Neubau FFW Ilversgehofen  
Vollbrachtstraße  
99089 Erfurt

Grundriss Erdgeschoss

Planart:  
Positionsplan

Datum: 12.02.2025	Maßstab: 1:100	Größe: 594 / 420	Blatt: 1.1-4-P-02	Index: a
-------------------	----------------	------------------	-------------------	----------

Positionsplan Erdgeschoss

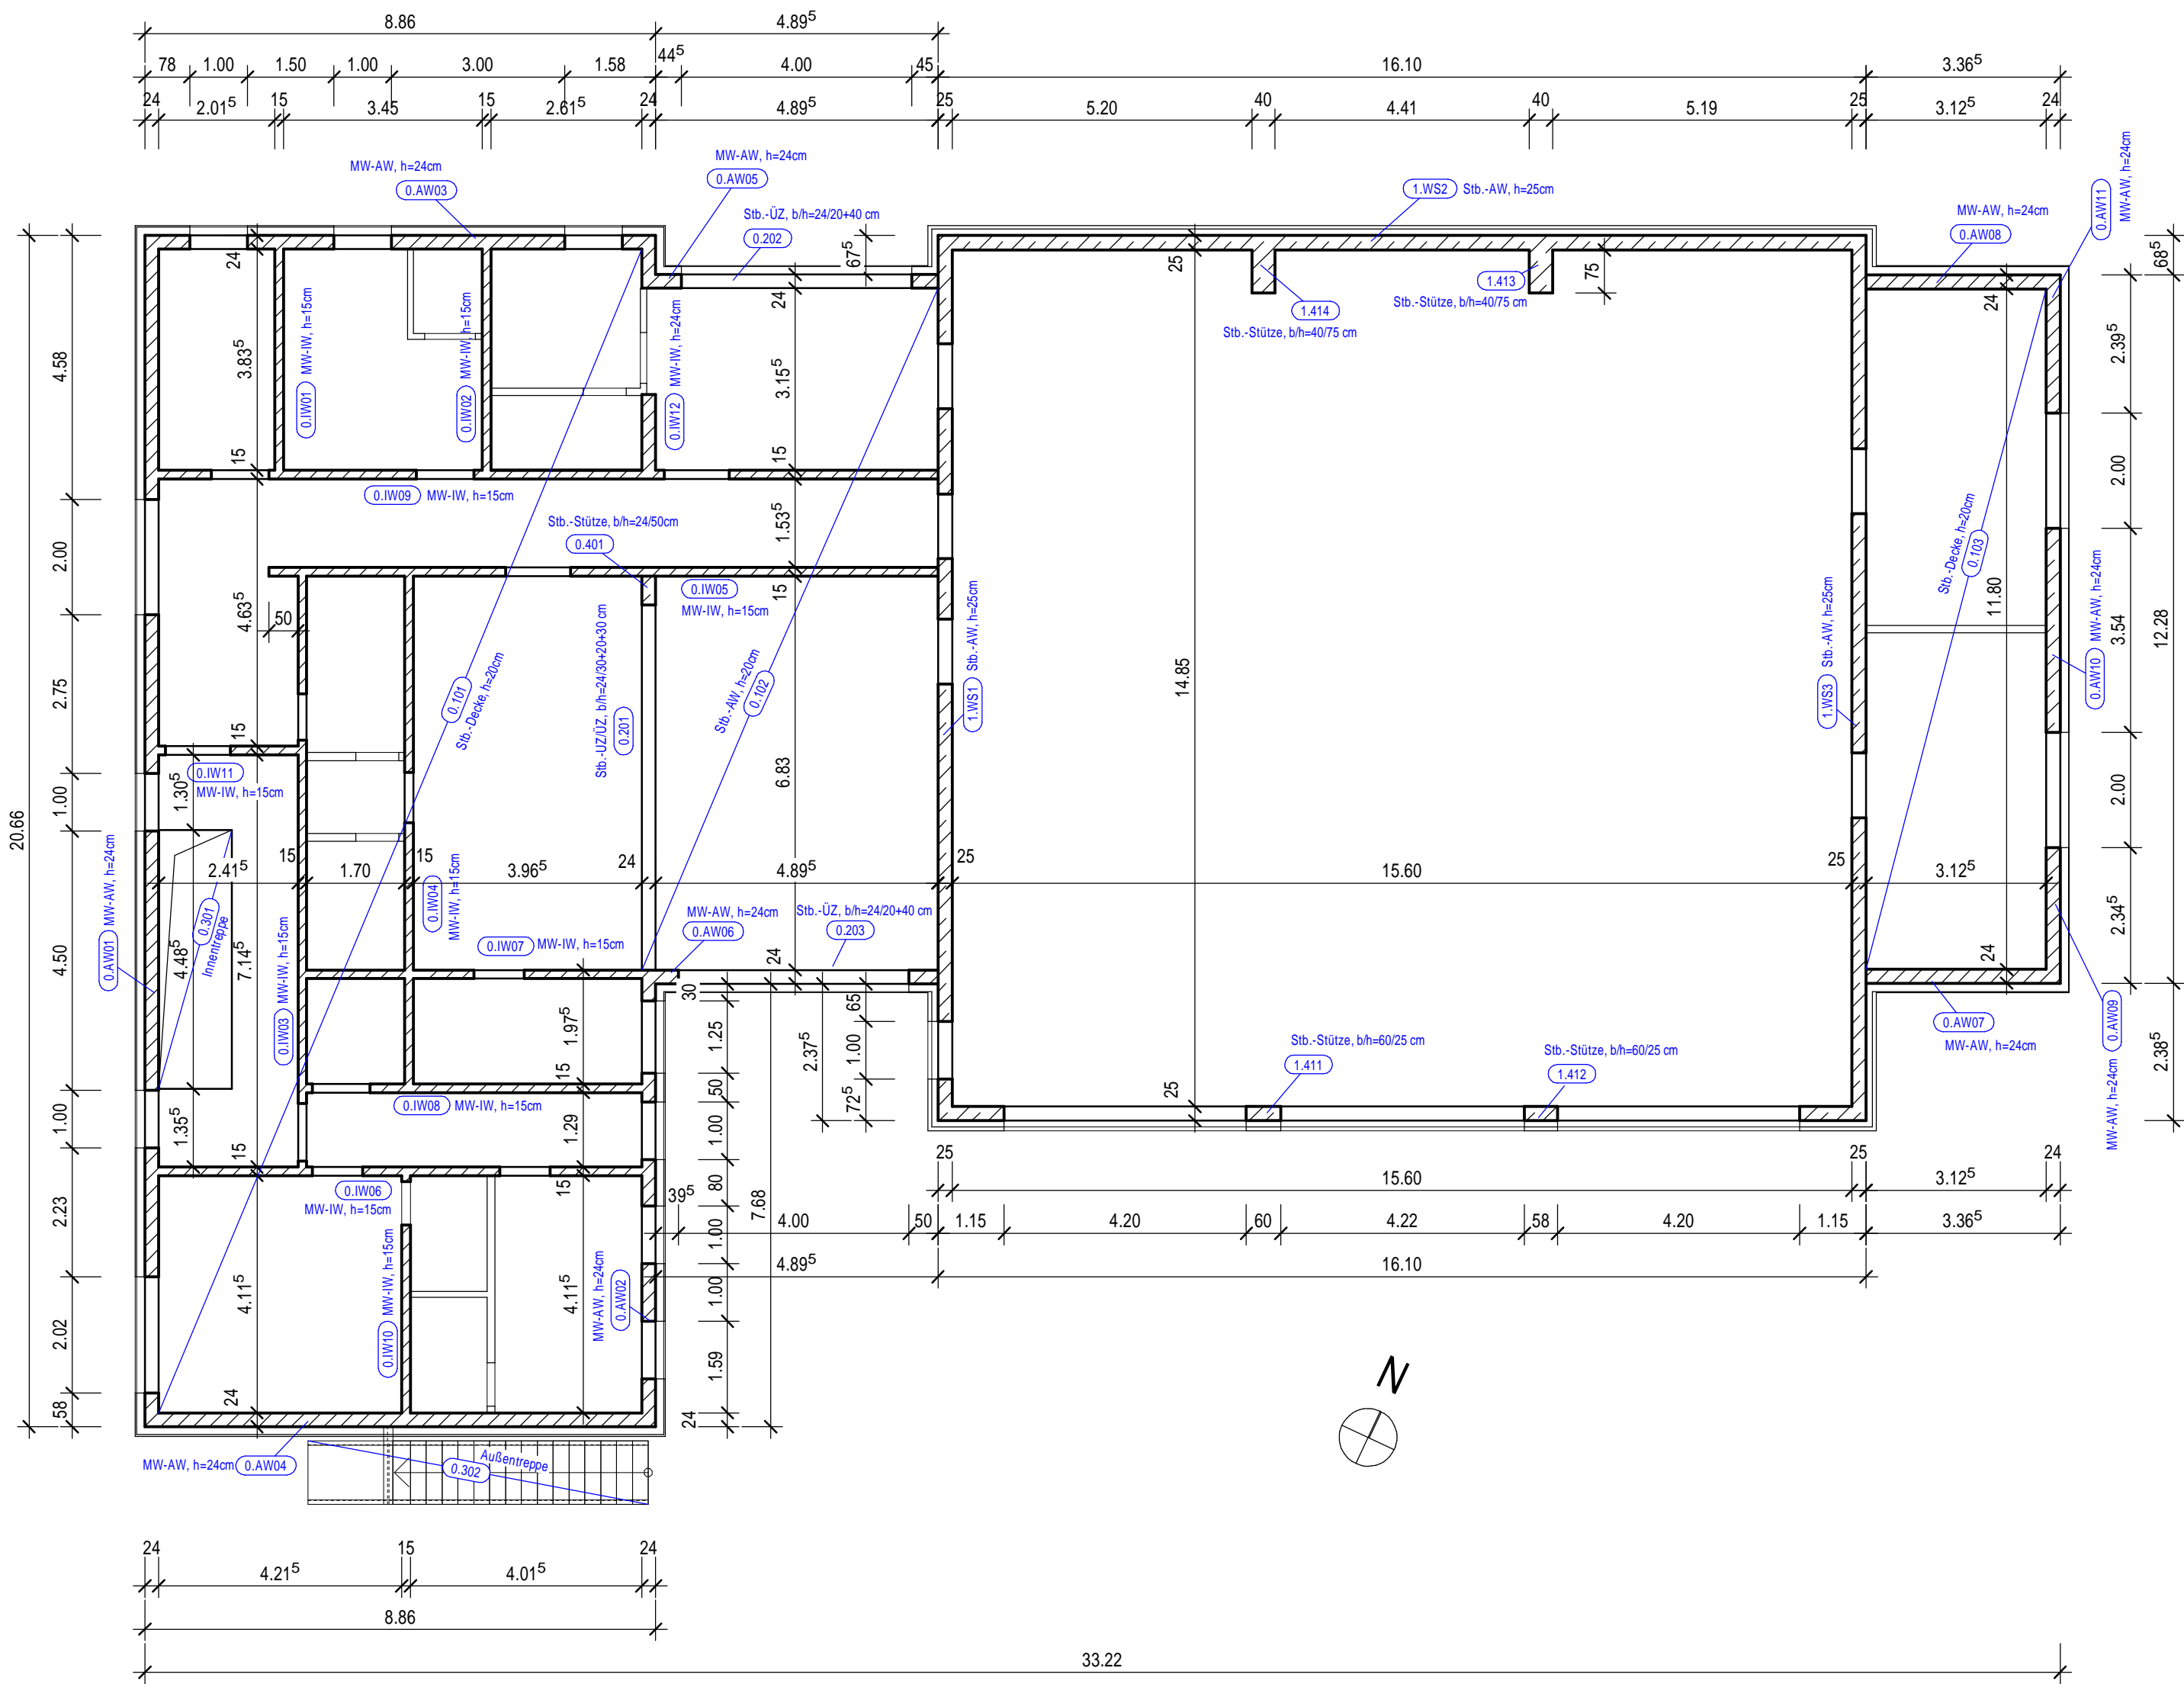
Ind.	Datum		Datum
a	05.09.2025	Korrektur Stb.-Stütze Herrenumkleide
